DERES REF./DATO:  
200704589

VÅR REF.:  
201200634

STED/DATO:  
Oslo, 31.01.2020

## **NÆRMERE UNDERSØKELSER I NEDRE RANELVA OG PLURA - STATKRAFTS SVAR PÅ SPØRSMÅL FRA NVE**

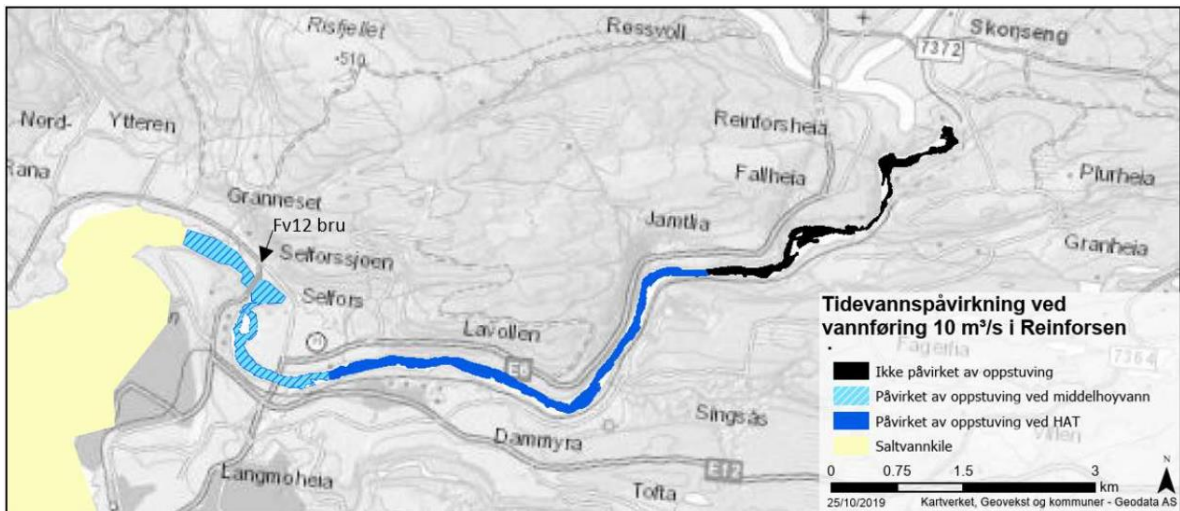
1. Hvor går grensen for tidevannspåvirkning (oppstuvning) og brakkvannssone i elva? Vist ved avmerking på kart.

Modelleringen av tidevannspåvirkning ved 10 m<sup>3</sup>/s fra Reinforsen og ingen kjøring av Rana kraftverk, dvs. ved minimal vannføring i Ranaelva, viser at tidevannet påvirker opp til omtrent samløpet med Tverråga ved middelhøyvann, se Figur 2 Kart over tidevanns- og saltvannspåvirkning i Ranaelva ved slipp av 10 m<sup>3</sup>/s fra Reinforsen og ingen. Ved høyeste astronomiske høyvann (HAT) blir det en oppstuvning fra tidevannet opp til Kjerrforsen, som er ca. 2,5 kilometer oppstrøms utløpet fra Rana kraftverk. Swecos modellering stemmer godt overens med Statkrafts erfaringer fra mange år med rognplanting i Ranaelva.

Saltnålinger viste ingen tegn til saltpåvirkning oppstrøms brua for Fv12, rett nedstrøms Selfors. Sweco viser til at dette er i samsvar med konklusjoner fra undersøkelser som er gjennomført av VESO. Beregninger tyder på at det kan etableres en saltvannskile under ferskvannet i nedre del av elva ved høyt tidevann (Tesaker, 2008).

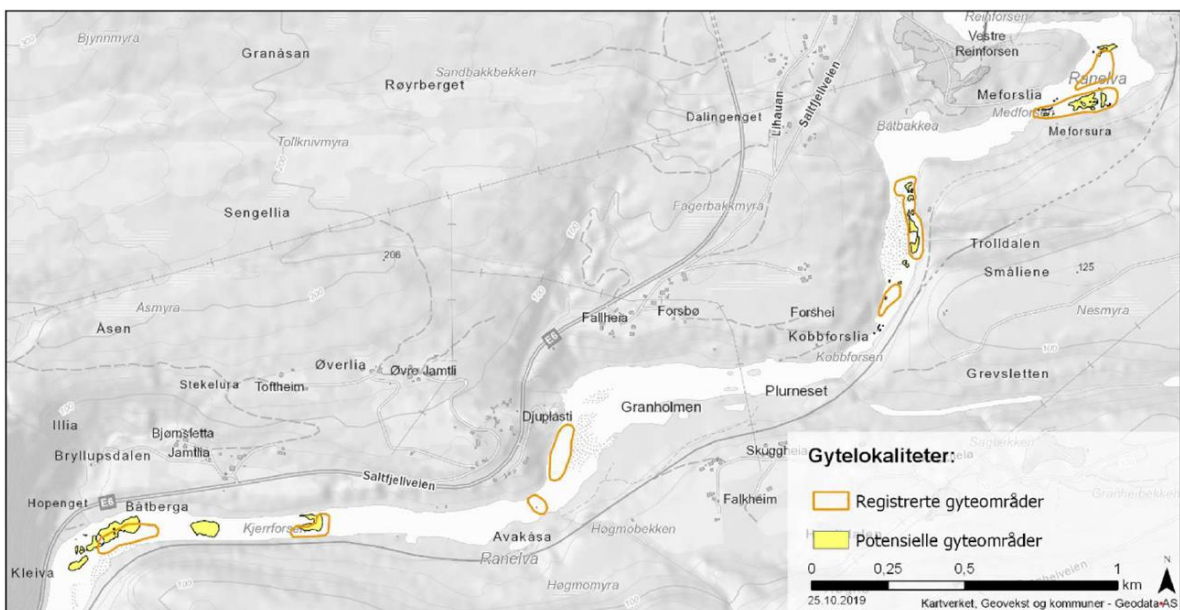
2. Hvor er det potensielt viktige gyte- og oppvekstområder for anadrom fisk på strekningen mellom Reinforsen og Ranfjorden? Vist ved avmerking på kart.

Swecos vurdering av potensielle gyte- og oppvekstområder er basert på målinger og observasjoner i felt, se kapittel 3.1.1 i rapporten, samt sammenstilling med resultater fra ungfiskregistrering og gytefisktelling, som er utført over flere år. Resultatene viser at gyteområder for laks er avgrenset til de øverste fire kilometerne av anadrom strekning, det vil si fra et stykke nedstrøms Kjerrforsen og opp til kulpen nedstrøms Reinforsen, se Figur 3. De øverste 1,2 kilometerne har størst gyteaktivitet, mens nedre del av elva vurderes som marginal for gyting, noe som skyldes bunnsubstrat med mye sand og fine partikler.

Figur 14 Oversiktskart med plassering av de tre målepunktene for vannstand (Hydrateam)

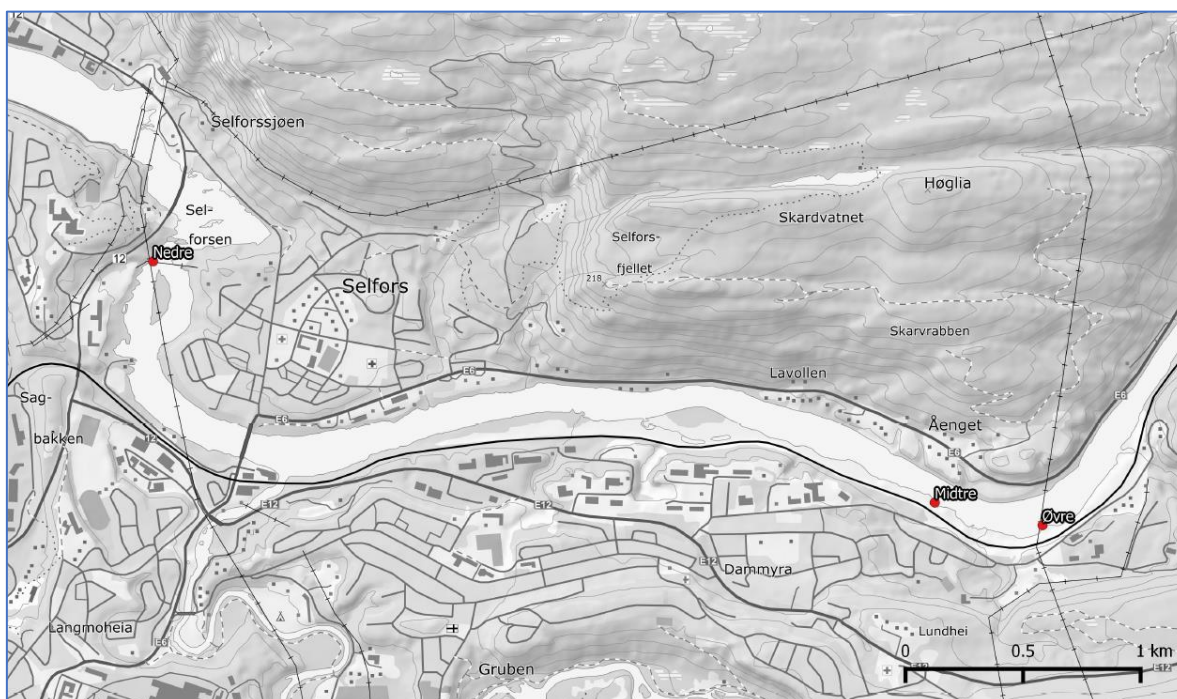
- 7. Hvor mye og hvor raskt synker vannstanden i Ranelva når vannføringen i Rana kraftverk reduseres brått fra de høyeste til de laveste driftsvannføringene som forekommer ved normal effektkjøring i Rana kraftverk?
  - Vi ber om at dette måles ved minst fem punkter: ett nær utløpet av Rana kraftverk, to oppstrøms og to nedstrøms. Det kan gjerne måles ved flere punkter.
  - Det skal gjøres rede for tidevannspåvirkning og driftssituasjonen (vannføring) ved Reinforsen/Reinforsdammen på måletidspunktet.

HydraTeam har på oppdrag for Statkraft etablert og driftet tre vannstandsloggere i Ranelva, se Figur 14 for plassering av loggerne. Den *Nedre* er plassert rett oppstrøms Selforsen, mens *Midtre* og *Øvre* er plassert henholdsvis rett nedstrøms og rett oppstrøms utløpet fra Rana kraftverk
